得意先名		御中			
品名		PF 300-2 印刷範囲図		尺度	1:1
材質		HDPE	図面番号	00158p-1	
製図	検図	検図	検図	日付	2021.05.20
白石				椿化工株式会社

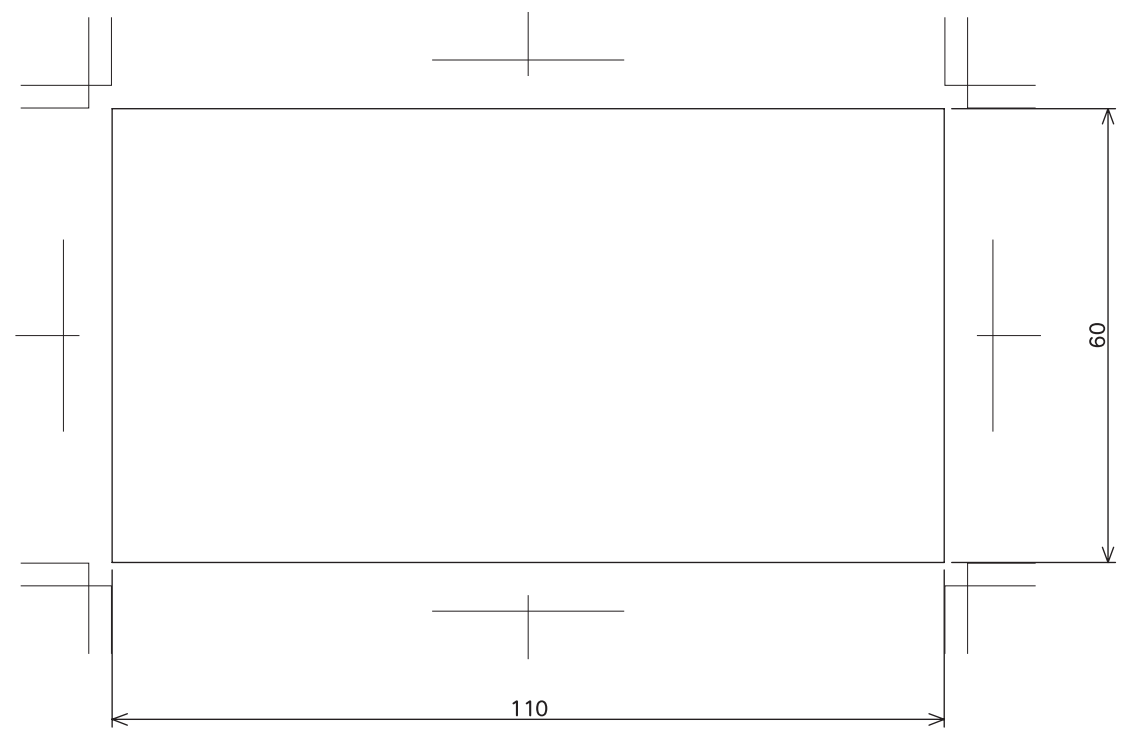
リビジョン		
リビジョン	注記	日付
1	範囲変更：底から8mm→底から10mm 高さ62mm→60mm	2021/05/20

(印刷範囲)
PLに対して前後3mmずつ、計6mm開ける
